E78 GROSSETO - FANO
Tratto Nodo di Arezzo – Selci – Lama (E45) –
Palazzo del Pero – Completamento

PROGETTO DEFINITIVO

INTERVENTI DI INSERIMENTO PAESAGGISTICO E MITIGAZIONE AMBIENTALE
Relazione di Ottemperanza
Fascicolo dei pareri

Figura 6 – Stralcio planimetrico delle tre piazzole considerate critiche

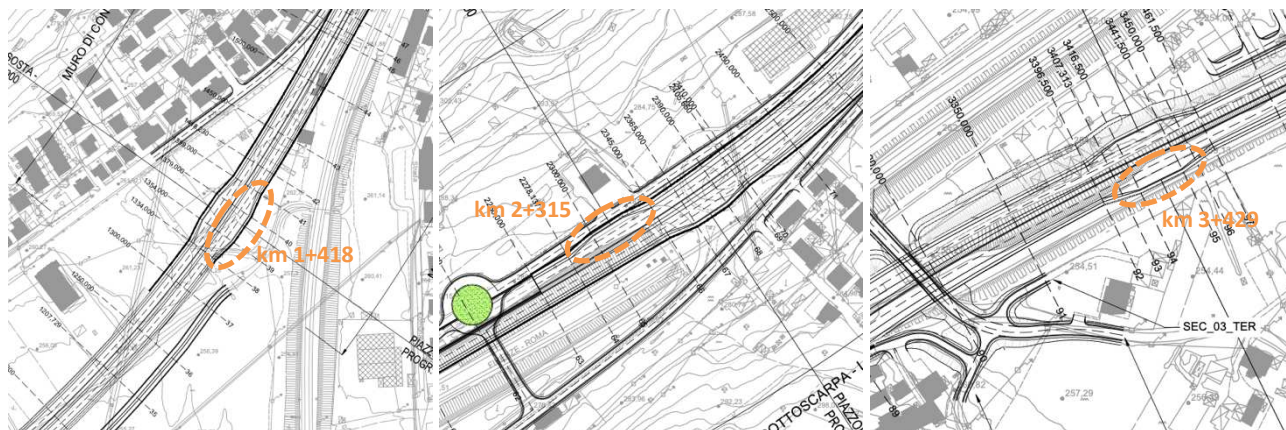
risultano poco visibili; la seconda, peraltro, è posta dopo un raccordo verticale convesso. Anche la piazzola posta al km 1+418 (carreggiata destra) presenta qualche elemento di criticità essendo posta all'esterno di una curva.

Si raccomanda pertanto di spostare di circa 100-150 m in avanti la piazzola al km 3+429 (carreggiata destra) e di circa 50-100 m in avanti quella posta al km 1+418 (carreggiata destra). Si ritiene, infine, che per la piazzola al km 2+315 (carreggiata sinistra) non ci sia altra soluzione che la sua eliminazione.

Figura 7 – Stralcio planimetrico della curva n. 7 con piano segnaletico

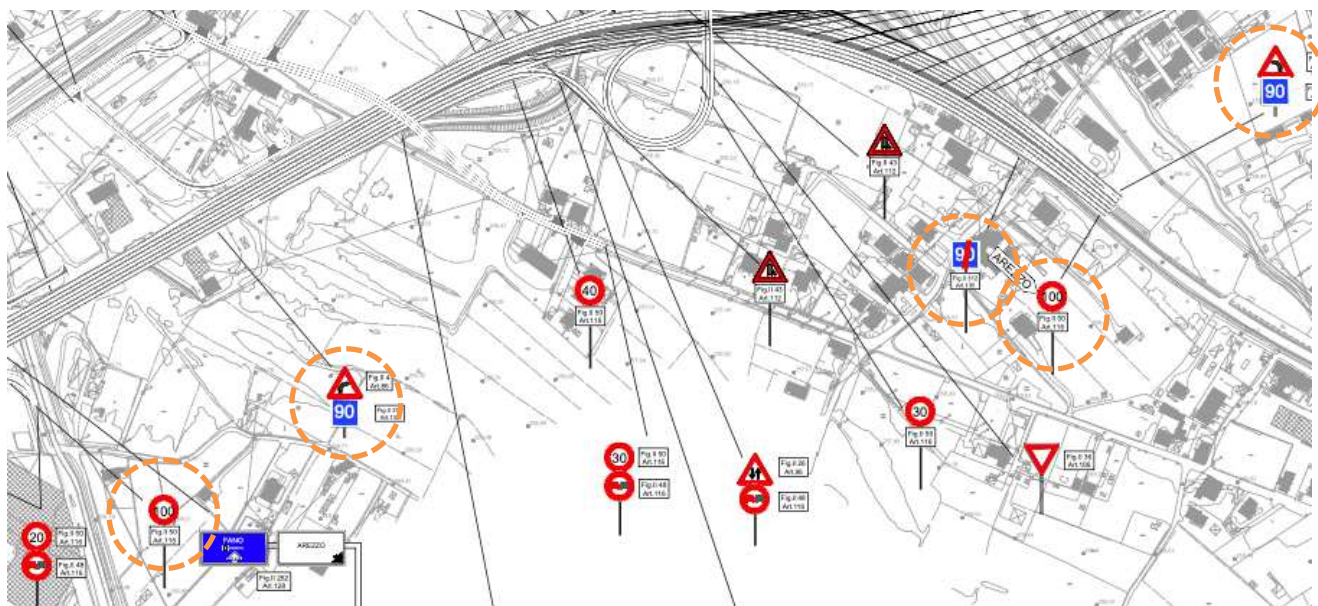
Si ritiene che, sebbene sia necessario limitare la velocità, tale obiettivo non si raggiunga con una segnaletica ridonante, poiché è provato che essa è dannosa per l'efficacia del piano segnaletico. La segnaletica, inoltre, deve risultare credibile per essere efficace e sarà tanto più credibile quanto più essa fornisca messaggi aderenti alla realtà. Nel caso in esame la velocità di 100 km/h è adeguata per percorrere in tutta sicurezza la curva in

Figura 9 – Stralcio planimetrico con alcuni segnali di direzione di forma errata e in ordine errato

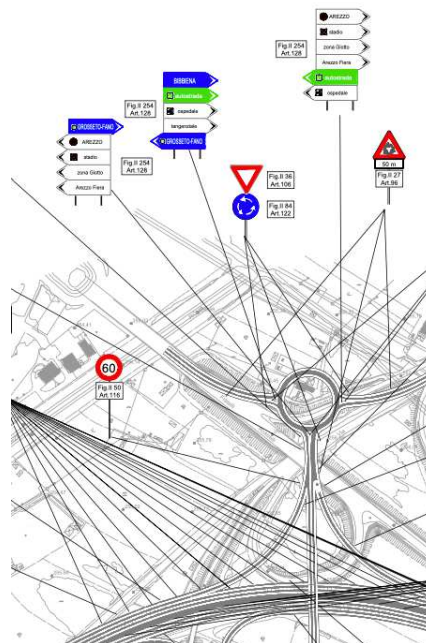
Si rileva, infine, qualche errore nella forma e nel posizionamento dei segnali di direzione in uscita allo svincolo "Arezzo". Si evidenzia che tali segnali si trovano in una zona urbana e la forma, coerentemente con quanto prescritto dall'art. 128, comma 8, del Regolamento del Codice della Strada, dovrebbe essere rettangolare (non a punta di freccia come in ambito extraurbano). Anche l'ordine dei colori è errato (i cartelli di colore verde devono essere i primi partendo dall'alto).

Si raccomanda, quindi, di revisionare il piano segnaletico alla luce delle prescrizioni dell'articolo citato.
